Oggetto: [ID_VIP: 5578] “Progetto di impianto eolico autorizzato con n. 23AF.2016/D.00334 del 22.11.2016, da realizzarsi nei comuni di Atella (PZ) e Bella (PZ) in località "Monte Caruso" costituito da n. 15 aerogeneratori di potenza complessiva nominale pari a 51.75 MW.” Proponente ARES S.r.l. Valutazione preliminare ai sensi dell’art. 6 comma 9 del D.Lgs. 152/2006 – Nota tecnica.

Oggetto della richiesta di valutazione preliminare

Figura 1 – Layout dell'opera con aree interessate da gittata

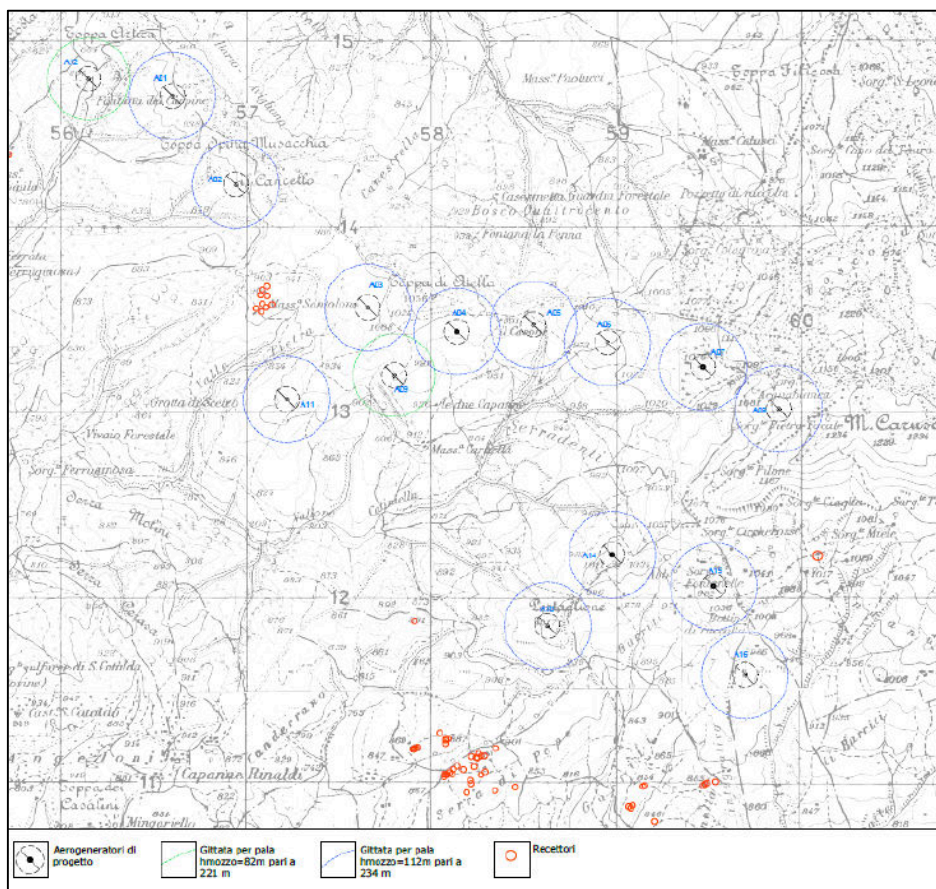
Per quanto concerne l'aspetto dei rischi e della salute pubblica, il Proponente specifica che *“la riduzione delle altezze proposta per le tre turbine A02, A09 e A12 determina valori minori di ombreggiamento e di gittata, comunque inferiori alle soglie imposte dalla normative tecniche e più in generale dalle pratiche di buona progettazione.”* Dall'analisi della relazione tecnica di cui

all'elaborato GE.BEL01.PDV.1.3f, emerge che la configurazione proposta rispetta tutti limiti tecnici e normativi previsti, in merito alle emissioni acustiche, all'ombreggiamento e al rischio di incidenti per distacco della pala.

Nello specifico, dallo studio effettuato sugli aerogeneratori di ultima generazione, si evince che i valori della distanza che può essere raggiunta sono abbastanza contenuti e sono da imputare alla bassa velocità angolare delle macchine previste in progetto, avendo velocità periferica di distacco molto bassa. Come riportato nella relazione, si sottolinea che *“nelle condizioni più gravose il vertice della pala del rotore può raggiungere una distanza di circa 221 m, per gli aerogeneratori con altezza al mozzo pari a 82 m e 234 m per quelli con altezza al mozzo di 112 m”*. Come riportato nella carta in figura 1, considerato l'area intorno alla pala, di ampiezza pari a quello della gittata, si evince che non ricadono recettori o strade interessate da traffico intenso è da escludere che l'impianto proposto possa arrecare danni alla salute pubblica per distacco accidentale di una pala.
